COMUNE DI PARABIAGO

OGGETTO: Procedura di valutazione di impatto ambientale, ex D.Lgs. 163/2006, per quanto applicabile ai sensi del D.Lgs. 50/2016 e Verifica del Piano di Utilizzo Terre, ex D.P.R. 120/2017, art. 24. Progetto definitivo del Quadruplicamento Rho-Parabiago e raccordo Y, relativo al potenziamento della linea ferroviaria Rho-Arona, tratta Rho-Gallarate. Documentazione integrativa. Parere Comune di Parabiago. **ECO - 68 - 2021.**

Figura 1

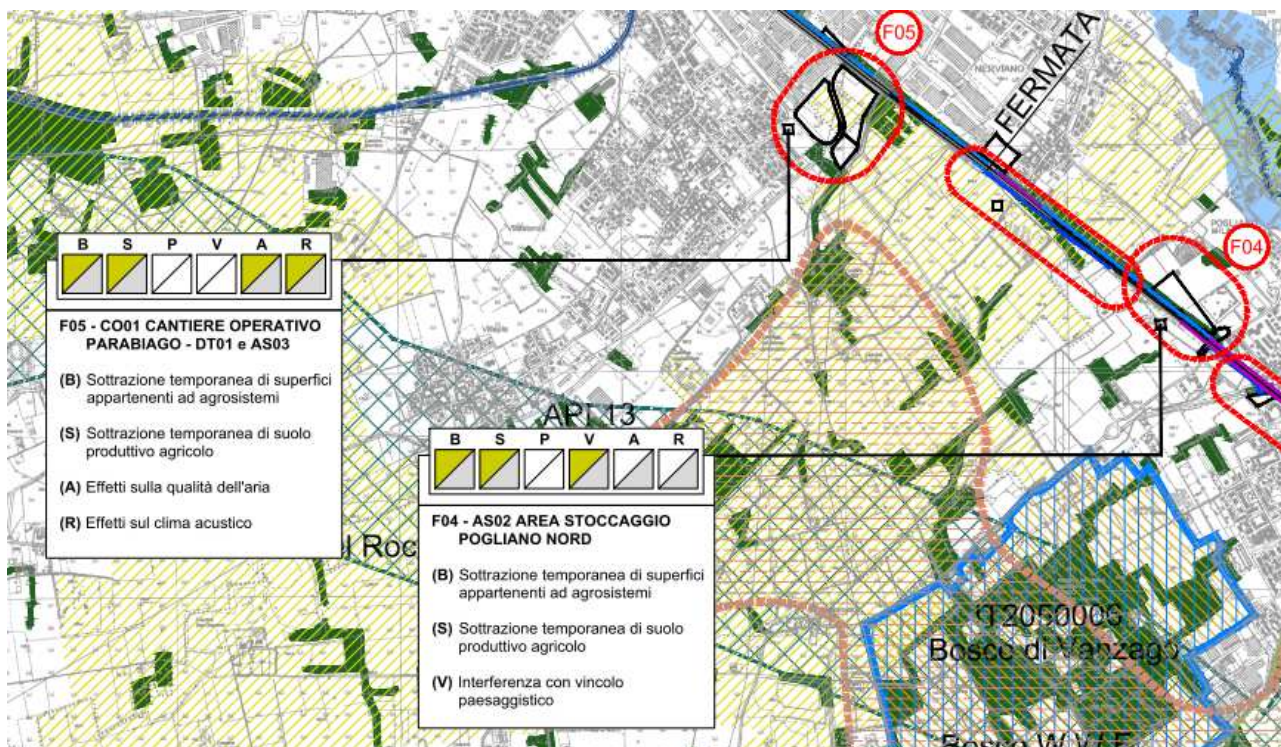
1. che tutti gli elementi lineari e boschivi del comparto in mappa (figura 1) ancorché non ricadenti nel territorio comunale, vengano ripristinati e ampliati prioritariamente nel territorio del parco del Roccolo con attenzione non solo allo strato arboreo, ma anche arbustivo ed erbaceo. In particolare, si realizzi un doppio filare arboreo/arbustivo lungo la nuova viabilità (tratto NRX1) che verrà realizzata in prossimità dell'ambito F05;
